整理番号		サービスキャンペーン開始日	準備が整い次第
不具合の内容	エアコンディショニング制御コンピューターにおいて、プログラムが不適切なため、正面及び足元への送風及び温度を調整する切り替えフラップが正しく作動しないことがある。そのため、正面及び足元の送風と温度調整が正しく働かないおそれがある。		
改善の内容	全車両、エアコンディショニング制御コンピューターのプログラムを対策プログラムに書き換える。		
自動車利用者等に周知させるための処置	ダイレクトメール、電話、訪問により通知する。

車名	型式	通称名	サービスキャンペーン対象車両の車台番号(シリアル番号)の範囲及び輸入期間	サービスキャンペーン対象車の台数	備考
ベントレー	ABA-BADDB	ベンテイガ W12	SJA AF14V5JC021944～ SJA AF14V9KC026694 平成30年4月2日～ 令和元年5月13日	57台	
ベントレー	ABA-BADCU	ベンテイガ V8	SJA AL14V7JC022585～ SJA AL14V4KC026711 平成30年3月28日～ 令和元年5月13日	156台	
ベントレー	ABA-BCDDB	コンチネンタル GT	SCBCA13S7JC068649～ SCBCA13S5KC072104 平成30年7月5日～ 平成31年2月6日	247台	
			輸入期間の全体の範囲 平成30年3月28日～ 令和元年5月13日	460台

改善箇所説明図

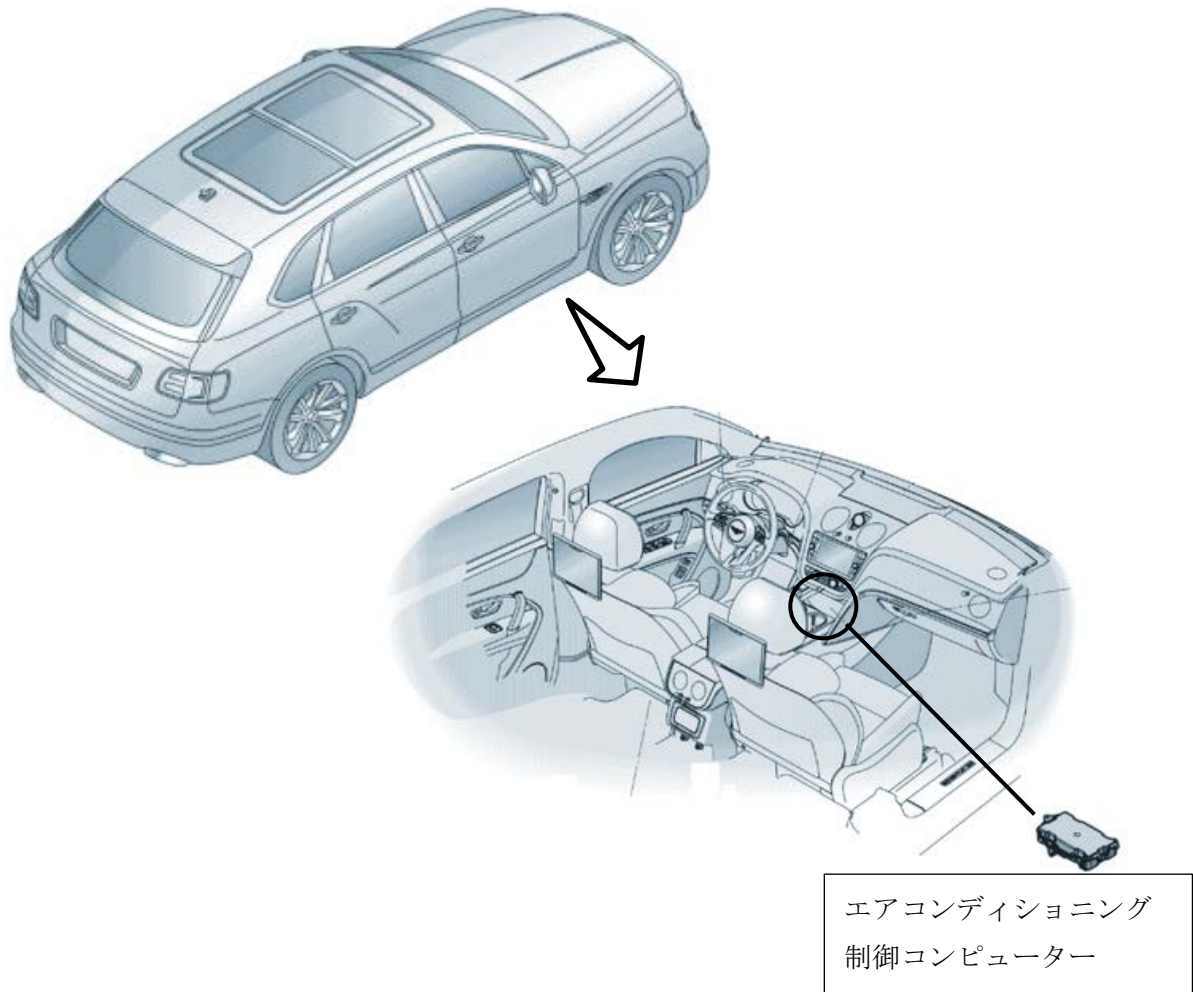
不具合の内容

エアコンディショニング制御コンピューターにおいて、プログラムが不適切なため、正面及び足元への送風及び温度を調整する切り替えフラップが正しく作動しないことがある。そのため、正面及び足元の送風と温度調整が正しく働かないおそれがある。

改善の内容

全車両、エアコンディショニング制御コンピューターのプログラムを対策プログラムに書き換える。

エンジンルーム内バッテリー充電用プラスターミナル横に赤色のペイントを行い識別とする。
